JSBC2017 に関する Q&A (第 1 弾)

図-1 床版下における構造形式の一例

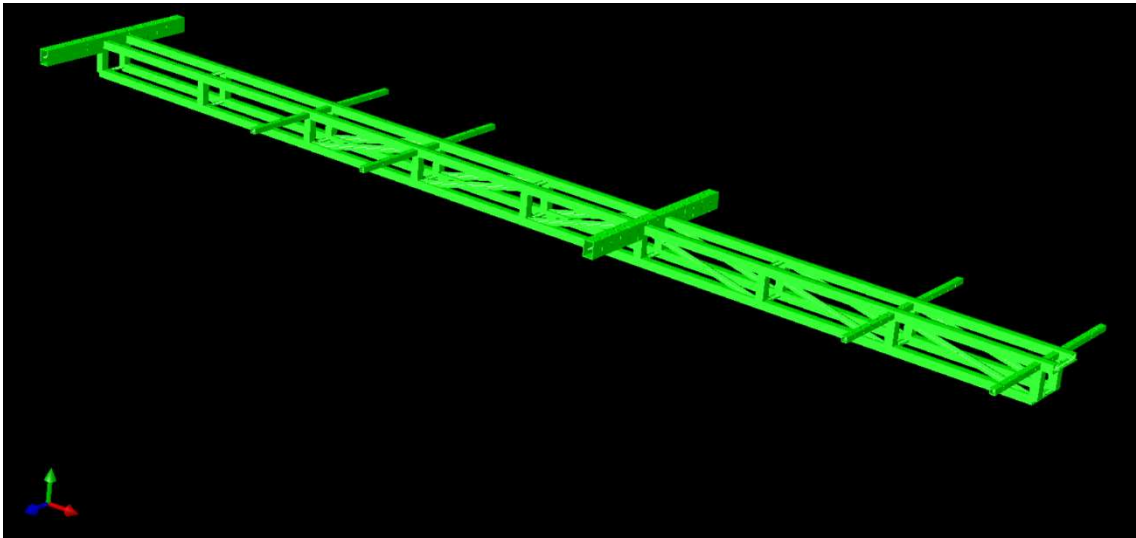
【Q1】 床版の下における構造形式

ルールブックの 2.1.10 に記載されている「床版の下には、横桁以外の部材を配置してはならない」という文章についてですが、図-1 のような構造形式は認められないでしょうか？

質問の構造形式を認めます。
